1.1 CONCEPTO TÉCNICO No. CT:	CT-7218
1.2 ÁREA:	Análisis y Mitigación de Riesgos
1.3 COORDINACIÓN:	Estudios y Conceptos Técnicos
1.4 REFERENCIA CRUZADA RADICADO FOPAE:	2013ER21607
1.5 RESPUESTA OFICIAL No.	RO-67956

2.1 SOLICITANTE:	CURADURÍA URBANA No. 2
2.2 PROYECTO:	"Bifamiliar Calle 65 S"
2.3 LOCALIDAD:	4. San Cristóbal
2.4 UPZ:	51 – Los Libertadores
2.5 BARRIO O SECTOR CATASTRAL:	La Belleza
2.6 DIRECCIÓN:	Calle 65 Sur 9 32 Este (*)
2.7 CHIP:	AAA0006ROCN
2.8 MANZANA CATASTRAL:	07
2.9 PREDIO CATASTRAL:	45
2.10 ÁREA (Ha):	0.0087 (**)
2.11 FECHA DE VISITA:	Enero 21 de 2014

Fotografía No. 1. Predio en donde se desarrollará el proyecto ubicado en la Calle 65 Sur 9 32 Este de la Localidad de San Cristóbal.

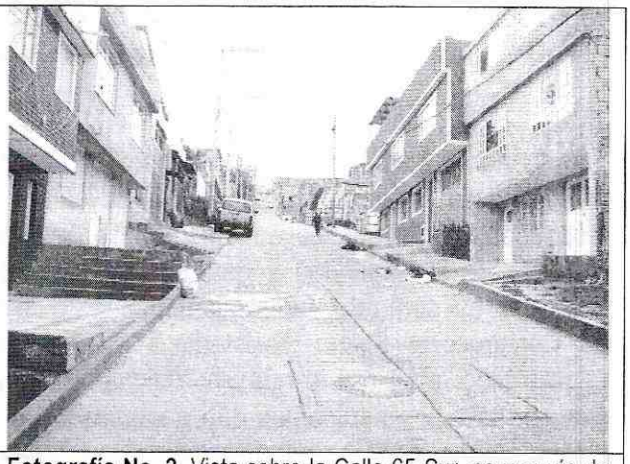
En el momento de la visita técnica en el predio objeto del presente concepto técnico, se encontró una edificación de dos (2) pisos y una (1) terraza, sin evidencias de afectación por procesos de remoción en masa de carácter local en su interior, ni de carácter general en la ladera o zonas aledañas al predio evaluado; adicionalmente el predio objeto del presente concepto se encuentra ubicado aproximadamente a 250 metros al suroccidente de la Quebrada Verejones y aproximadamente a 150 metros al nororiente de la Quebrada La Nutria.

En el momento de la vista técnica adelantada en las edificaciones aledañas no se evidenciaban daños o patologías estructurales asociadas a la presencia de procesos de inestabilidad geotécnica. En el momento de la verificación de campo adelantada en el entorno no se evidenciaron condiciones o elementos que permitan inferir la presencia de procesos de inestabilidad geotécnica activos en el área del proyecto o sus zonas aledañas.

A pesar de lo anterior, se advierte que cualquier intervención que se realice, debe tener en cuenta la presencia de la infraestructura aledaña, por lo que el responsable del proyecto debe garantizar en todo momento la estabilidad general del lote y su entorno.
